改善箇所説明図

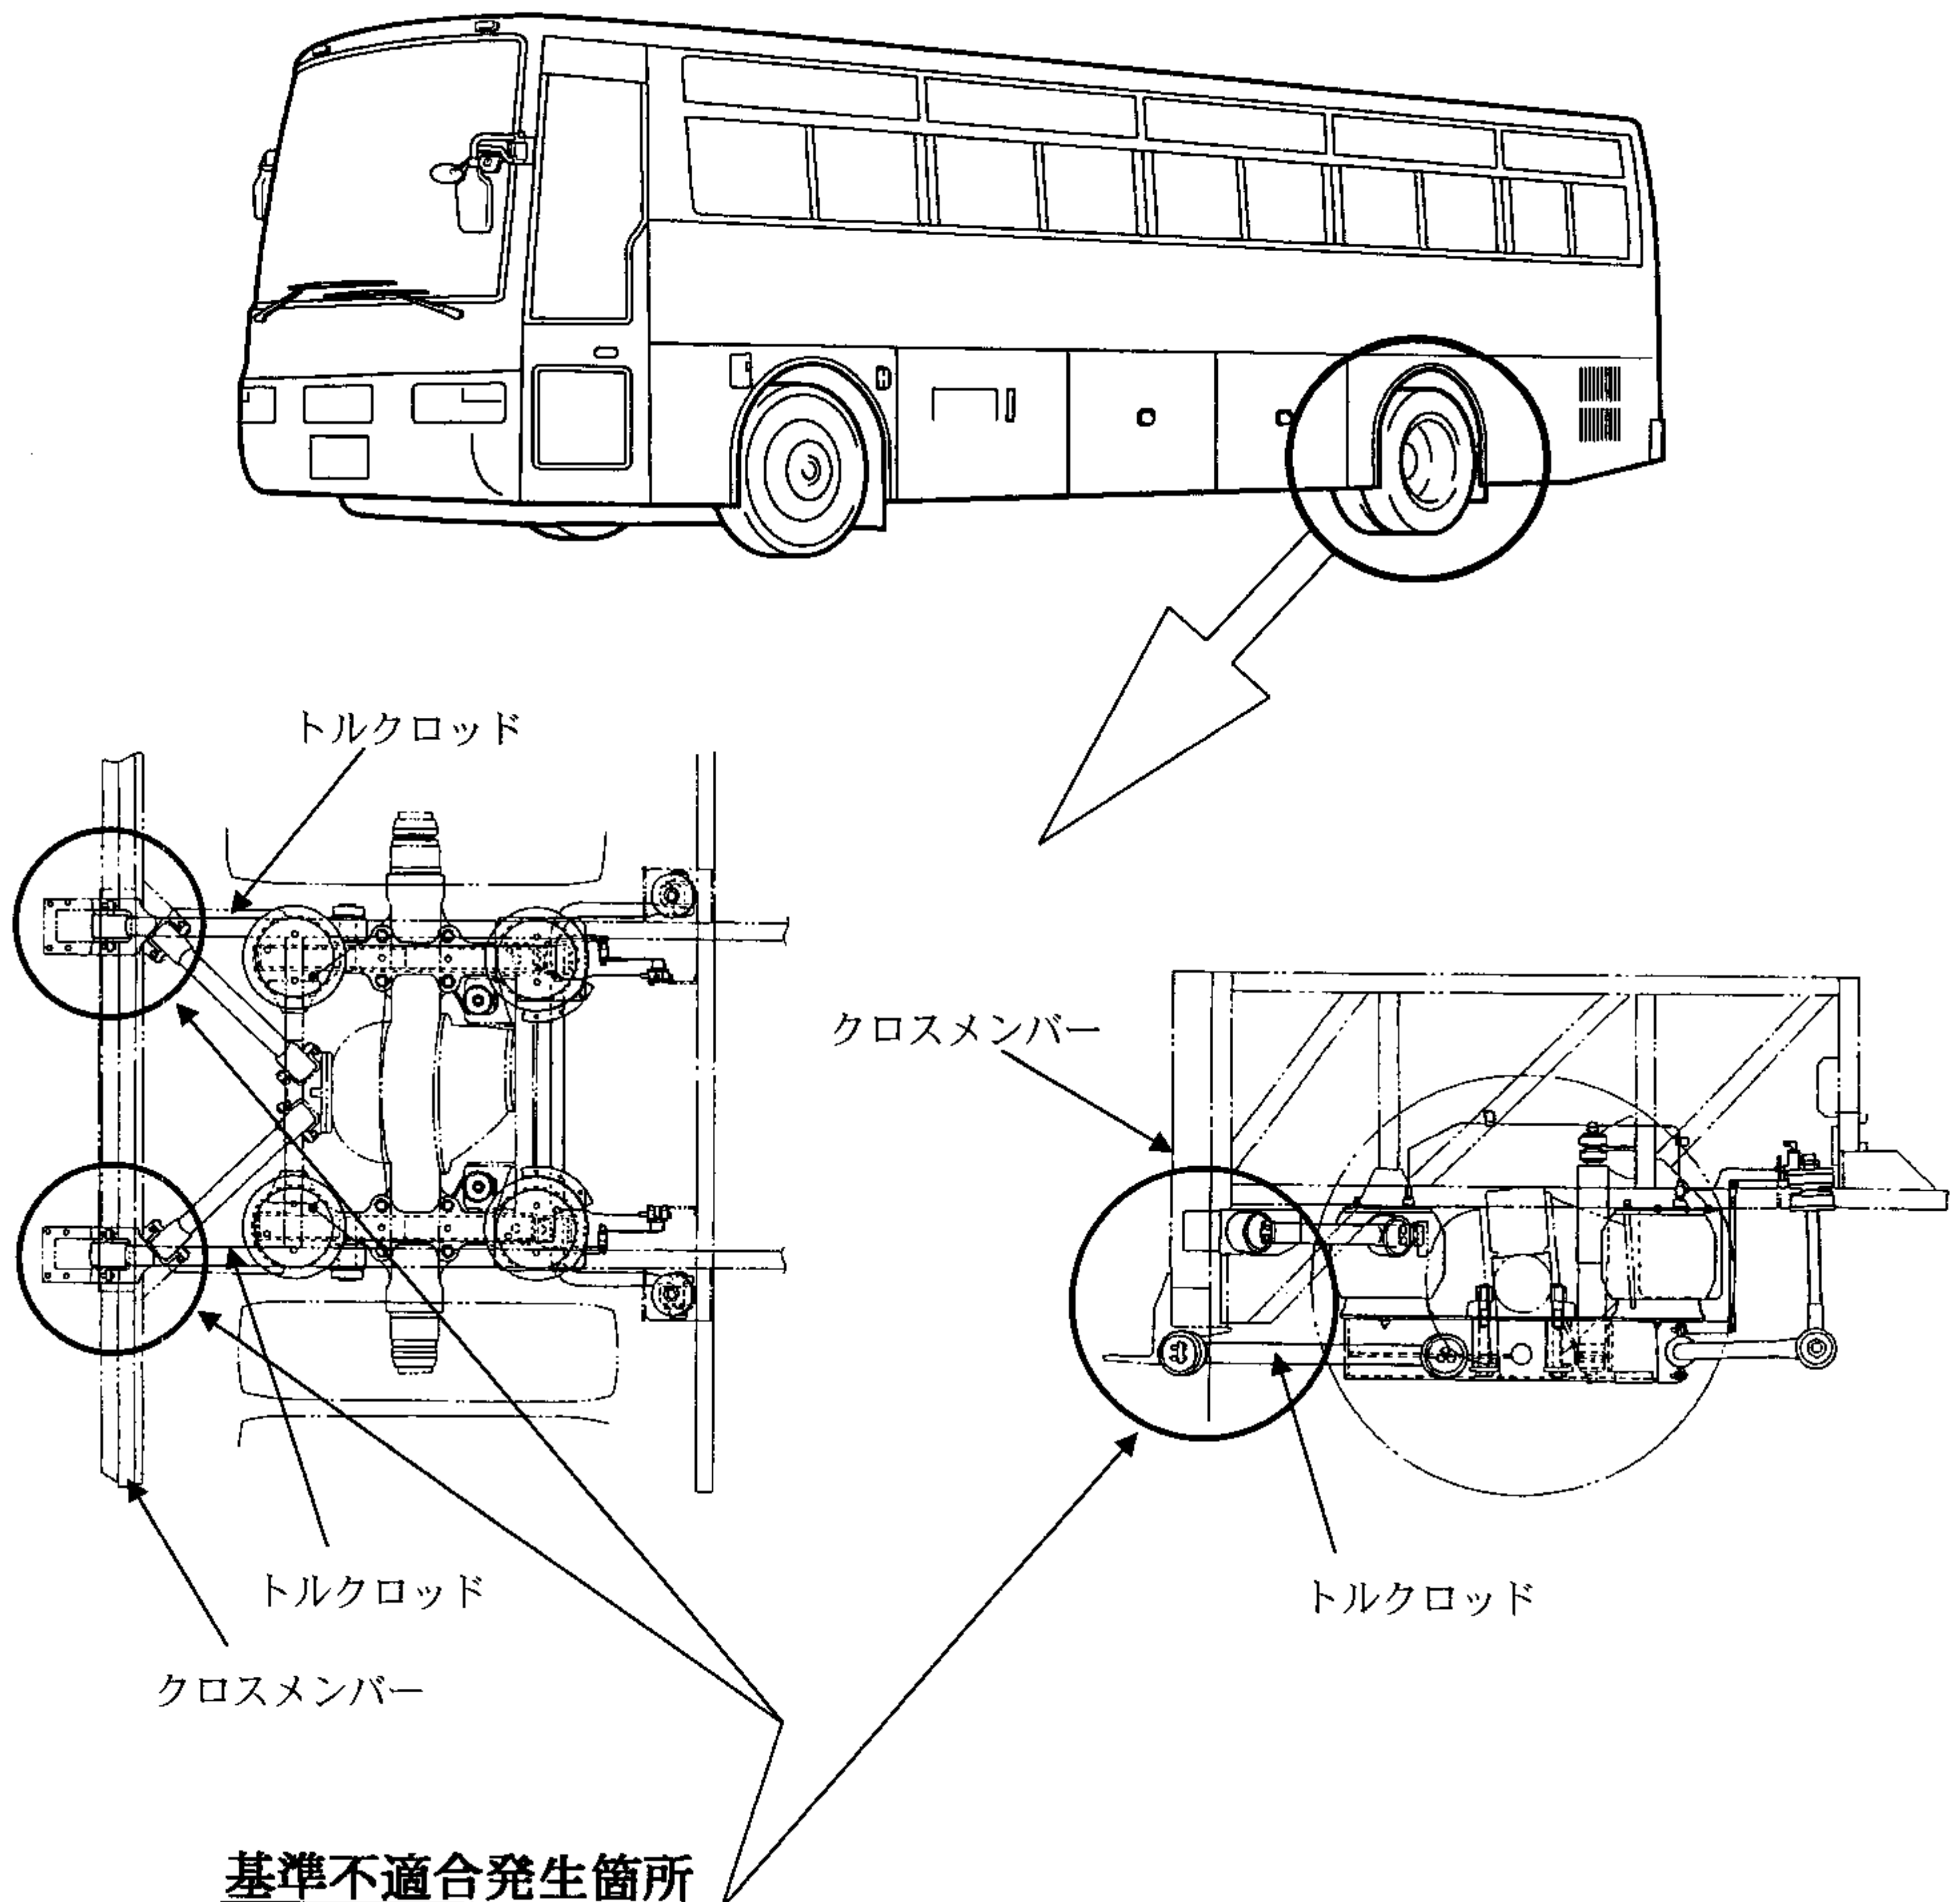
基準不適合発生箇所

後車軸を固定するトルクロッドの車枠側取り付け部の部材（クロスメンバー）の防錆処理に不適切なものがある。そのため、そのままの状態で使用を続けると、融雪剤等により錆が発生・進行するため、クロスメンバーの強度が低下し、最悪の場合、クロスメンバーが折損して、トルクロッドが脱落し、走行安定性が損なわれるおそれがある。

改善の内容

全車両、腐食状況を点検して防錆処理を行う。
又、錆の発生が著しいものは補強を追加して防錆処理を行なう。

識別：ネームプレートの上側の右ビス頭部に黄色ペイントを塗布する。
